**CONJUNTO GRANADA
CLUB RESIDENCIAL ETAPA IV
INFORME DIAGNOSTICO**

BOGOTA, D.C., MARZO DE 2016

**ESTE INFORME SE HACE A SOLICITUD DEL CONSEJO DE ADMINISTRACIÓN CONJUNTO
RESIDENCIAL GRANADA CLUB RESIDENCIAL ETAPA IV**

Detalle de reparación de filtraciones por punzonamiento de la impermeabilización debido a rugosidades y hendiduras

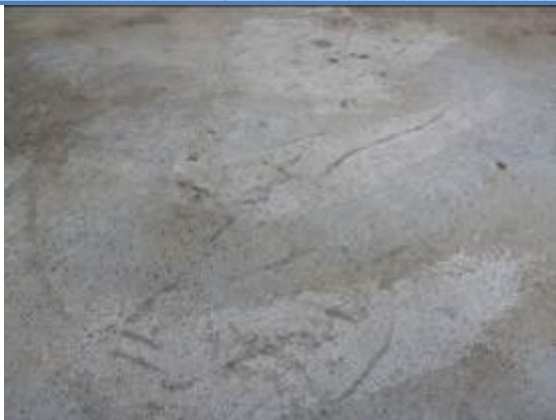
Torre 1 costado occidental. La superficie de la placa no cumple con las condiciones mencionadas en las fichas técnicas del material para aplicar el material de la impermeabilización, debido a la alta rugosidad que genera aristas y hendiduras.

Torre 1 costado sur. Acabado deficiente del mortero de la media caña que genera aristas y hendiduras en la impermeabilización con el consecuente rompimiento de la misma.

Frente a los medidores de gas por el costado sur torre 1. Alta rugosidad de la superficie de la losa.

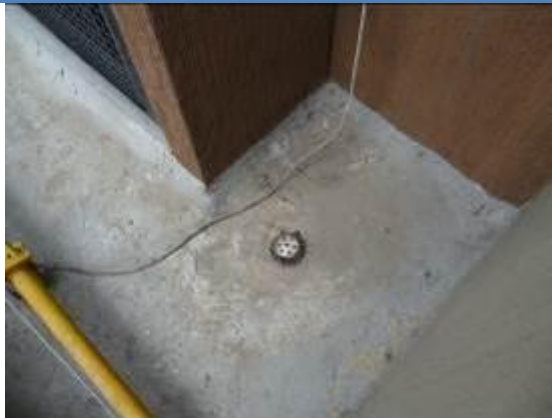
Placa plana sobre el costado oriental torre 1. Se puede observar que han sido continuas las fallas de la impermeabilización por punzonamiento en las aristas o rompimiento en las hendiduras. No obstante, los arreglos no incluyen el mejoramiento del afinado de la superficie por lo tanto se espera que estos problemas se sigan presentando.

Loza plana adyacente al vacío occidente de la torre .Reparación fallada.

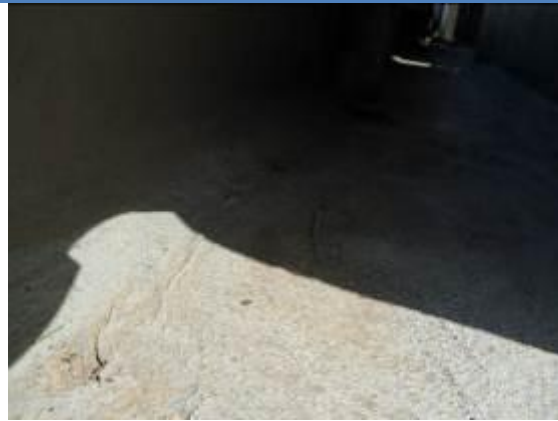
Reparación sobre el costado adyacente al vacío occidente. En esta área también se registran fallas de la impermeabilización por deficiencias de afinado de la losa.

Media caña frente a los medidores de gas torre 2. Material aplicado con pliegues y sobre una superficie rugosa.

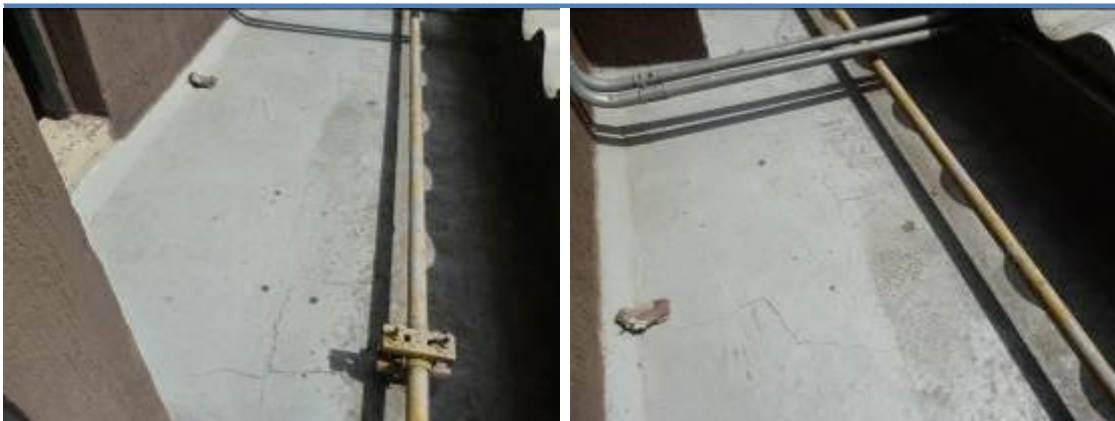
Reparación en la media caña de los medidores de gas. Es evidente la deficiente aplicación del impermeabilizante incluso sobre piedras. El material debe ser aplicado sobre superficies bien afinadas y estas condiciones no garantizan la estabilidad de la impermeabilización.

Cubierta cuarto de máquinas. Desagüe en el costado norte muy alto comparado con el nivel de la placa. Situación que permite empozamientos de agua y deterioro acelerado de la impermeabilización.

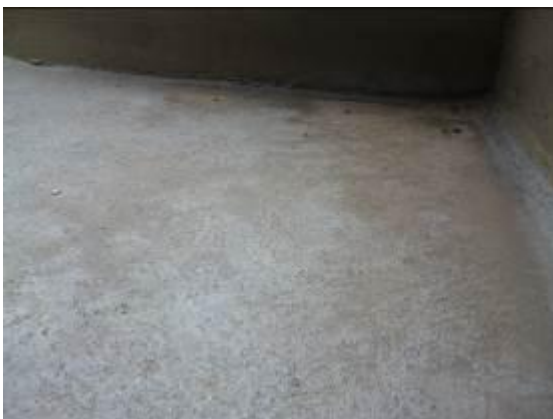
Segundo desagüe por el costado sur sin pendiente para direccionar el agua al desagüe.

Placa entre el vacío y los medidores de gas Se observa la mala calidad del acabado de la placa donde se aplicó la impermeabilización y la formación de pliegues por deficiente instalación.

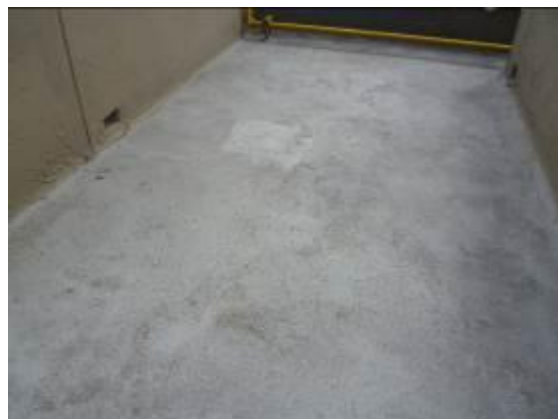
Fallas en la impermeabilización torre 3. En estas fotos se observa como ya en los pliegues se rompió la impermeabilización.

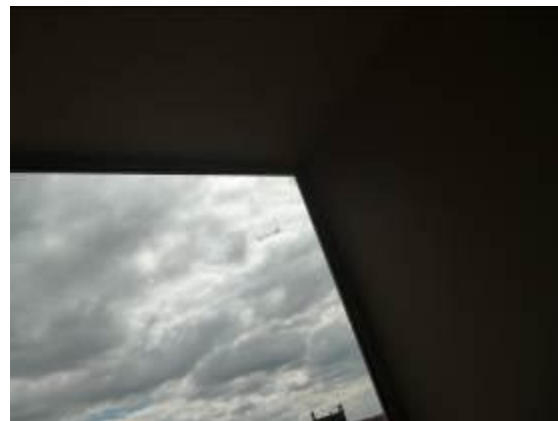
Tramo de teja frente a la escalera de salida por el costado sur de la torre. El remate del roblón no está técnicamente instalado debido a que permite que el agua que se desliza por la teja se filtre hacia el interior de los apartamentos. Se sugiere instalar un flanche de manera que se proyecte el agua fuera de la teja.

Ventanas sin gotero que permiten la filtración de agua al interior de la torre 3

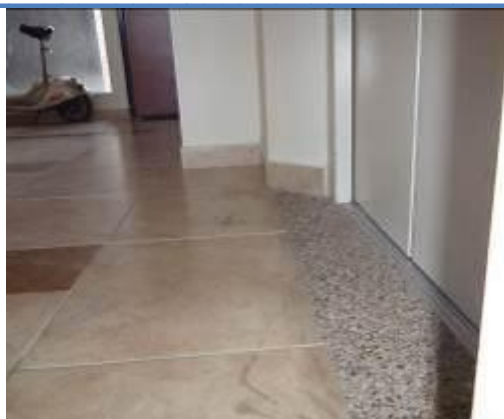
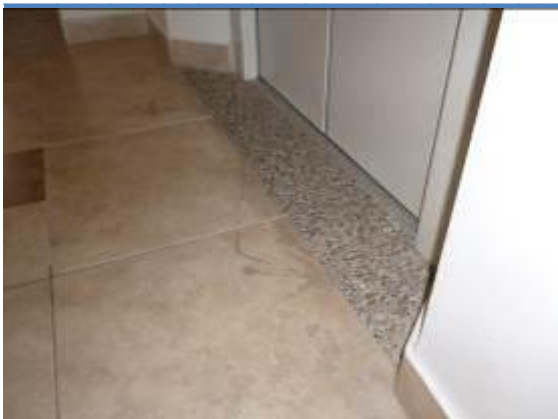
Humedad por ventana ubicada junto al apartamento 1204 la cual actualmente afecta los acabados de techo y muros de esta zona común. La causa es la falta de sello entre perfiles de ventanas y muro.

Afectación por humedad causada por filtración de agua al interior de la torre 3 junto apartamento 1203

Acabado de piso quemado por ácido torre 3 piso 5

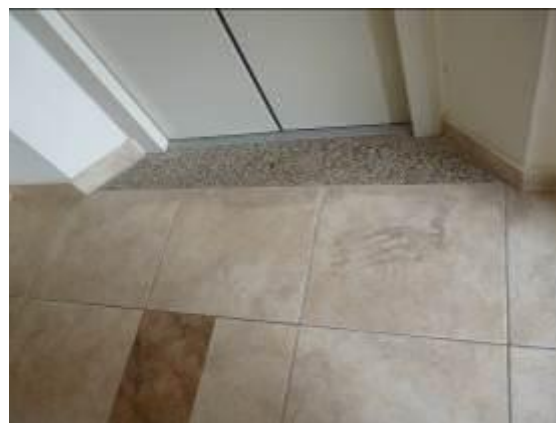
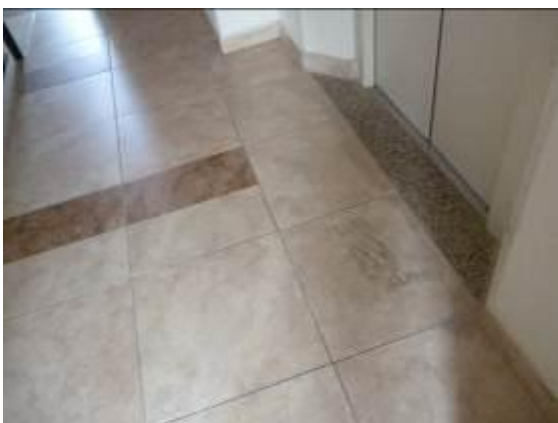
Piso quemado por ácido frente al ascensor piso 10

Faltante de emboquillado frente a apartamento 402 torre 3

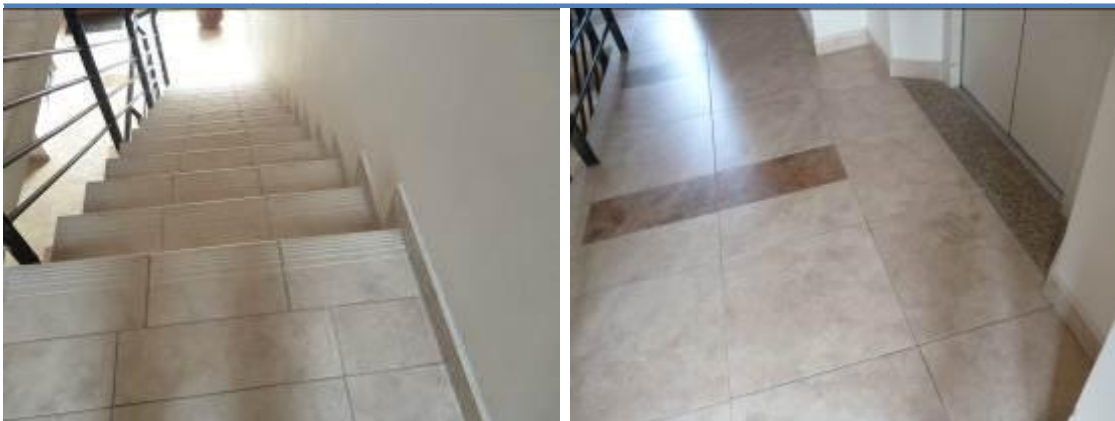
Piso 3 torre 3 corredor de acceso a apartamentos y escalera afectado por ácido.

Zonas verdes sin presencia de desagües ni filtros

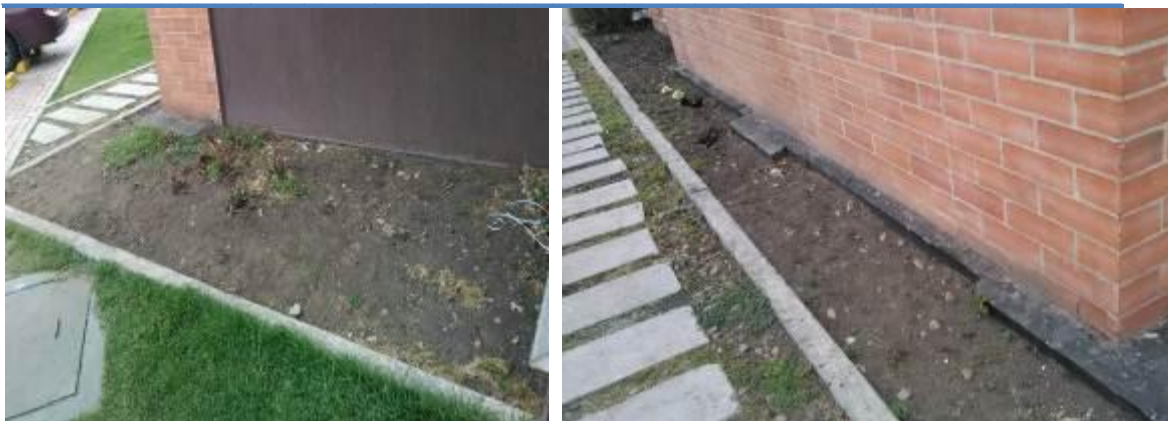
Las aguas lluvias que caen a las zonas verdes no son recogidas por el sistema evector ni por el sistema de aguas lluvias o negras, estas aguas se infiltran al terreno. No obstante, especialmente en las fachadas posteriores, estas aguas se infiltran adyacentes a la estructura y en algunos casos se observan empozamientos importantes. En el numeral H.4.1.11.2 de la NSR – 98 determina que para suelos arcillosos como el de este caso, se debe tener cuidado de no permitir el cambio de humedad en el suelo de soporte de la cimentación debido a agentes externos. En este caso, el agua que se infiltra al terreno por la fachada posterior puede determinar cambios en la humedad de los suelos que sustentan la cimentación, razón por la cual debe ser recogida y dispuesta de manera que no afecte la cimentación y el suelo que la soporta. La construcción de todo sistema de impermeabilización debe garantizar la menor permeabilidad posible.

Por otra parte, las jardineras adyacentes a las fachadas principales no tienen ubicados los desagües. Las aguas lluvias y de riego arrastran suelo orgánico a las rejillas por lo cual deben ser objeto de mantenimiento constante lo cual no es posible debido a que no se encuentra señalización de ubicación de los desagües.

Jardineras ubicadas junto a las torres sin desagües ni filtros

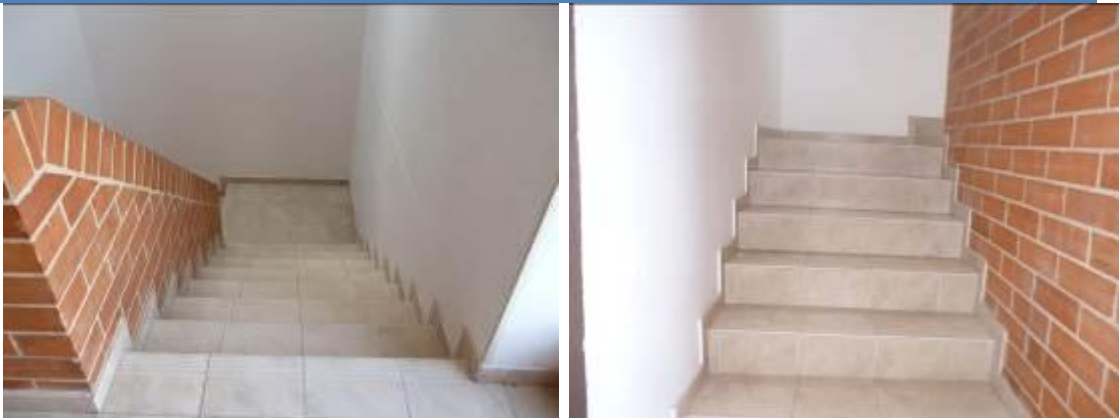
Las zonas verdes y jardines ubicados dentro del conjunto presentan empozamientos de agua debido a que no se conoce la ubicación de los filtros y desagües para realizar el mantenimiento a la red de desagüe.

Puerta de acceso a la torre 1 sin señalización

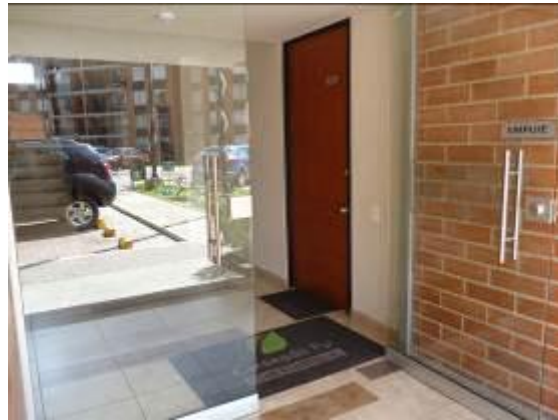
Las puertas de acceso a las torres se fabricaron en vidrio transparente sin ningún tipo de señalización. De acuerdo a la norma NTC 4960 en el numeral 3.7 sobre señalización de puertas determina que: *“... para facilitar la identificación de las puertas a las personas con discapacidad visual, se debe pintar el marco y la hoja de la puerta de la puerta con colores contrastantes con la pared adjunta.*

En el caso de aberturas acristaladas, se debe disponer una señalización visual. (Véase la NTC 4144)...”. La norma NTC 4144 determina que las señales visuales ubicadas en las paredes deberán estar a alturas comprendidas entre 140 y 170 centímetros. Adicionalmente las puertas de evacuación del salón social abren en sentido contrario de la evacuación por norma de accesibilidad. Decreto 1538 del año 2005 artículo 9 Cita *“Las puertas principales de acceso a toda construcción, sea esta pública o privada, se deberán abrir hacia el exterior o en ambos sentidos, deberán así mismo contar con manijas automáticas al empujar. En ningún caso, pueden invadir las áreas de circulación peatonal”*. Por lo anterior se le solicita al constructor realizar las obras correspondientes para que esta norma se cumpla.

Fisuras existentes junto al parqueadero 73

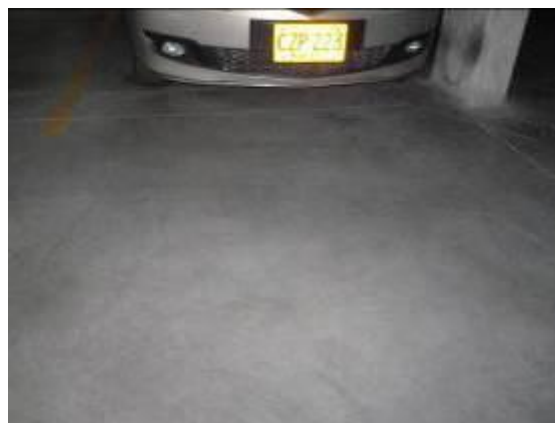
Fisuras en los parqueaderos 75 y 76

Fisuras existentes junto a parqueadero 124 y 125

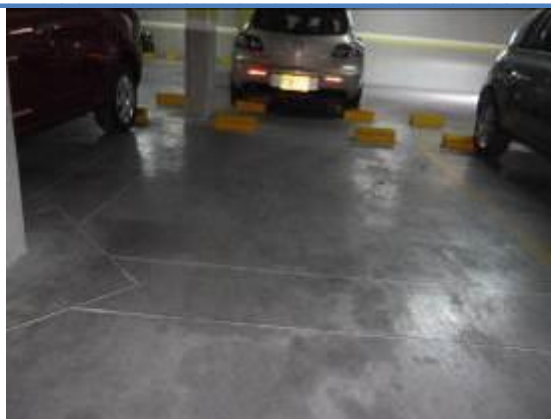
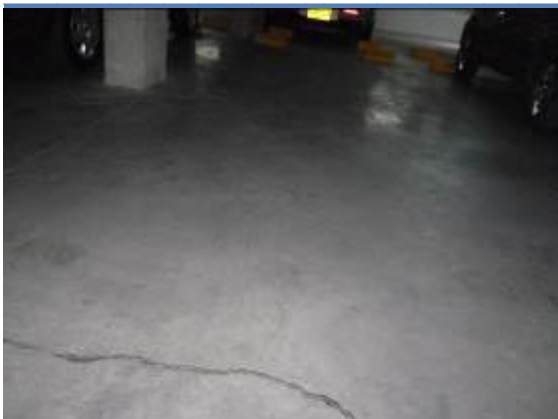
Fisuras existentes ubicadas junto al parqueadero 121
